Rekapitulace změnových listů k dodatku č.2

Název stavby: Rekonstrukce areálových komunikací včetně technické infrastruktury, I. Etapa
 Číslo Smlouvy o dílo objednatele: 032/OVZ/PJ/2017
 Číslo Smlouvy o dílo zhotovitele: 17041102
 Cena díla dle SOD bez DPH: 28548877,19
 Zhotovitel stavby: IDS-Inženýrské a dopravní stavby a.s., Albertova 229/21, 77900 Olomouc, IČ: 25869623
 Objednatel stavby: Univerzita Palackého v Olomouci, Křížkovského 511/8, 77147, Olomouc, IČ: 61989592

Název projektu: **REKONSTRUKCE AREÁLOVÝCH KOMUNIKACÍ VČETNĚ TECHNICKÉ INFRASTRUKTURY – I. ETAPA**

PROHLoubENI KABELOVODU

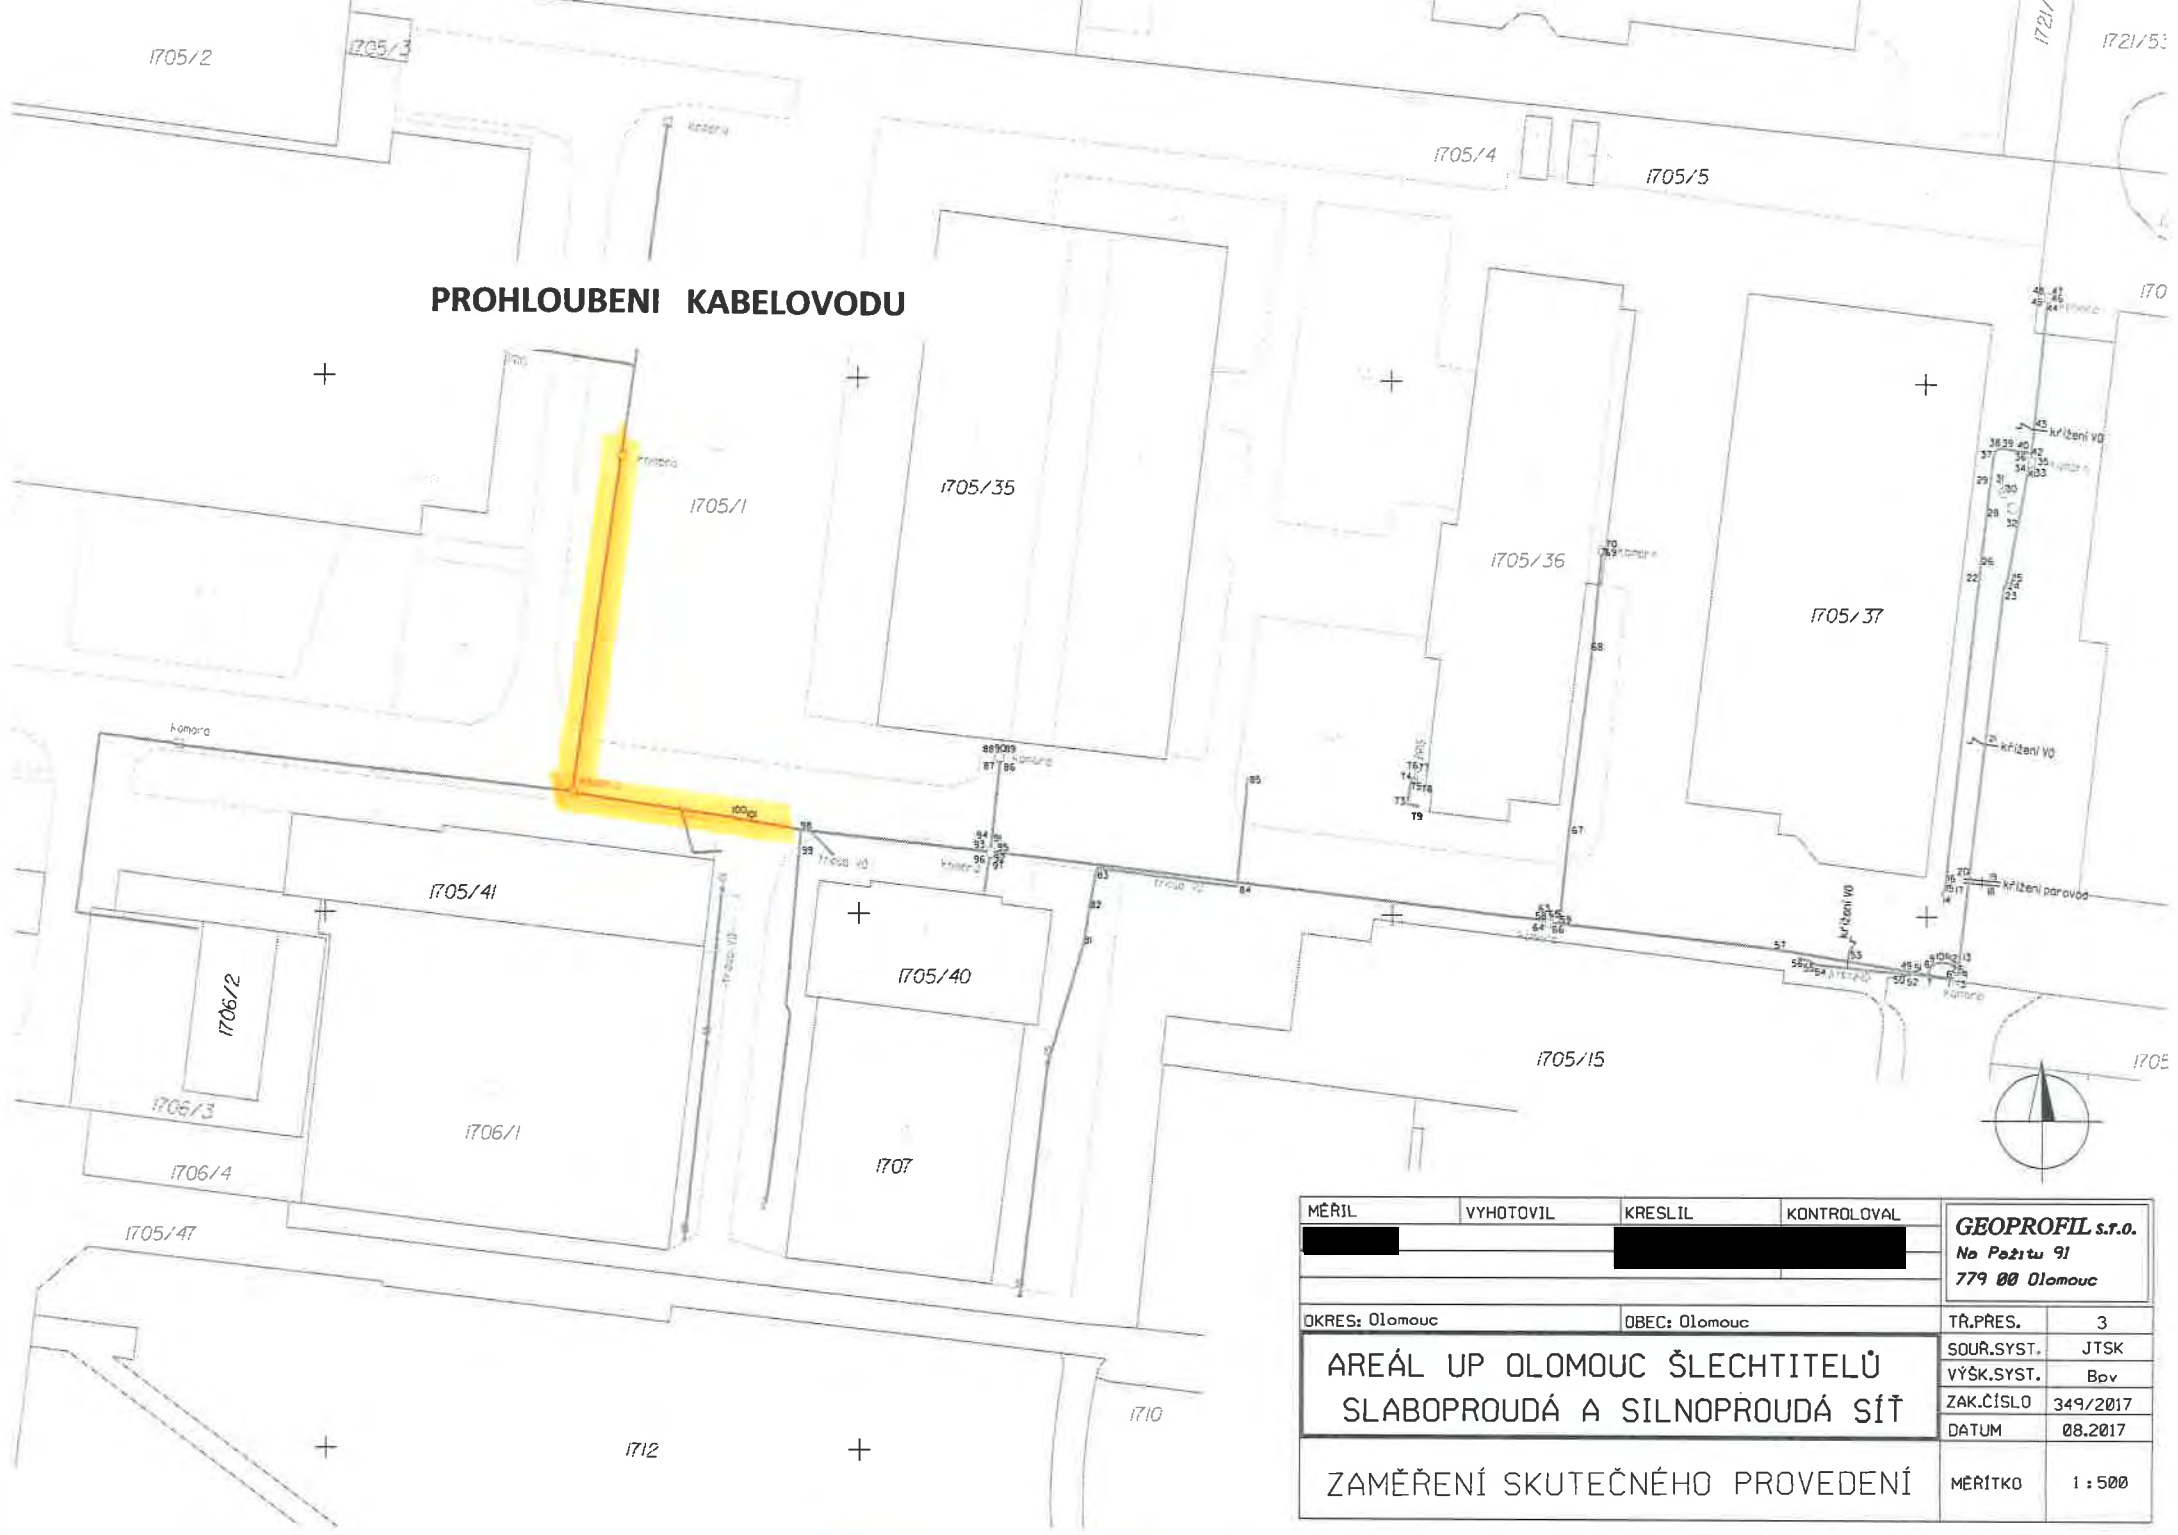
Předmět změny: **SO-58/I.E-Rozvody slaboproudu a Informačních technologií**Popis změny: **Záměna poklopů SLP a prohloubení kabelovodu***1 - Řešení v PD:*

V areálu byly navrženy na kabelovodu SLP všechny poklopy litinové typu B125, některé rozměru 610/610, jiné 610/910, některé byly určeny i pro zadláždění.

Během realizace stavby bylo zjištěno, že v projektu navržený typ poklopů na kabelových komorách je vhodný jen pro menší zařízení, než je v areálu na pojižděných komunikacích předpokládáno. Poklopy 610/610 jsou dle sdělení správce areálu pro přístup do komor vzhledem k jejich hloubce malé. Rovněž při osazování komor bylo nutné (vzhledem k nedostatečné informaci o výšce finálního povrchu komunikací a ploch v daném místě) osadit komory cca o 200 mm níže, než je třeba pro osazení poklopu dle montážních pravidel výrobce. Také v části trasy kabelovodu nevyhovuje hloubka komor a kabelovodu stanovená v projektu vzhledem ke kolízi se stávajícím teplovodem, komory i kabelovod se musí osadit níže.

Z výše uvedených důvodů projektant navrhl záměnu všech poklopů za poklopy D 400, neboť i ty, které se nacházejí v zelených plochách, mohou být pojižděny zahradní technikou. Z důvodu větší hloubky kabelových segmentových komor a snazšího vstupu do komor pro údržbu a případné doplňování kabeláže navrhl realizovat všechny poklopy ve větším rozměru 610/910 mm a vzhledem k velké tíži a nesnadné manipulaci s poklopy určenými k zadláždění osadit jen litinové poklopy s konečnou povrchovou úpravou tj. bez zadláždění. Dále je nutné doplnit železobetonové věnce komor pro zatížení D 400 v místech, kde je to nezbytné dle pokynů výrobce ze statických důvodů (v komunikacích a plochách s možností častého pojezdu), doplnit věnce pod všechny poklopy k vyrovnání výškového rozdílu mezi ukončením komory níže, než je poloha potřebná k osazení poklopu. V místě kolize kabelovodu s teplovodem, je nutné teplovod podejít a uložit kabelovod níže včetně komor, což znamená doplnit komorové dílce a prohloubit výkopy pro komory a kabelovod.

úprava soku Menzy

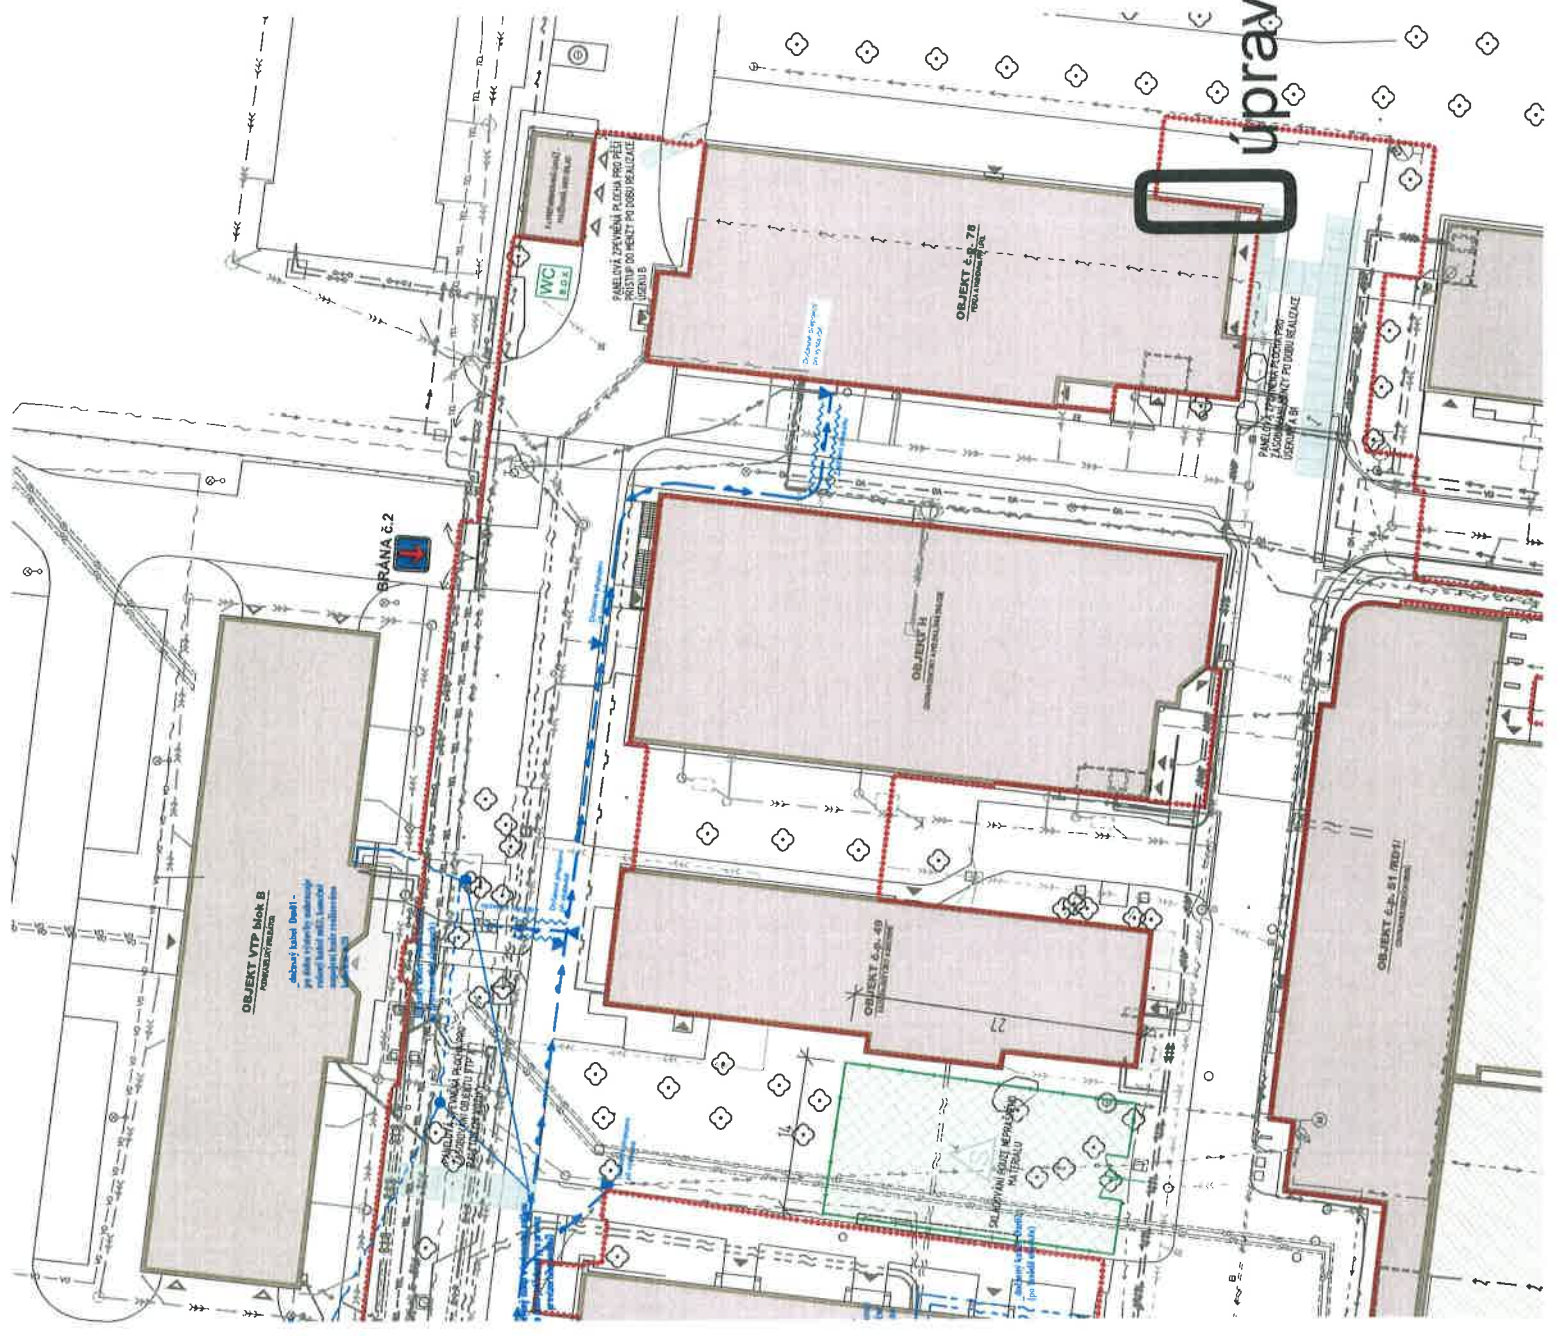
Detailní provedení soklu a detail zateplení menzy nebyly patrné ze zaměřeného polohopisu a výškopisu areálu.
